STAZIONE  
ORNITOLOGICA  
ABRUZZESE

**OGGETTO: centrale idroelettrica Santa Lucia - comuni di Atri, Morro d'Oro e Roseto - Verifica Preliminare - cantiere - risposta alle controdeduzioni della società Roseto Energia**

VA 5/d

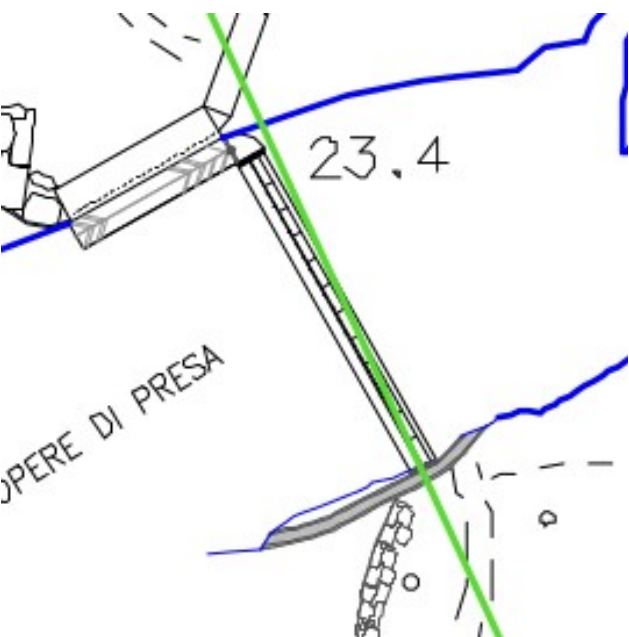
A questo punto, per evidenziare in maniera inequivocabile la difformità, prendiamo come punto di riferimento per posizionare la nuova opera di presa non più la briglia pre-esistente (passaggio/guado) così come desumibile dalle foto aeree ma **due punti esterni fissi** presenti nelle foto e nella planimetria di progetto depositata presso la Regione Abruzzo - Servizio VIA (elaborato VA/5d). Si tratta del ponticello sul fosso posto a nord e il punto "monte" dell'incrocio tra la strada sterrata lungofiume "sud" e la trasversale che porta alla briglia. Abbiamo tirato una linea (in verde) tra questi due punti sia nella planimetria progettuale che nella foto aerea presa dal drone durante il nostro rilievo di febbraio 2020 (nella foto, a maggiore risoluzione, abbiamo preso il punto alla spalletta "monte" del ponticello, ancora più conservativo).

Qui i due particolari.

Nella planimetria progettuale la linea attraversa la nuova briglia per oltre 2/3 della lunghezza, nella seconda, relativa alla foto aerea di febbraio 2020 mai. Anzi, la nuova briglia è spostata verso monte e vi è, come avevamo segnalato, una distanza di una decina di metri. Appare quindi evidente la difformità tra planimetria e quanto si sta realizzando.
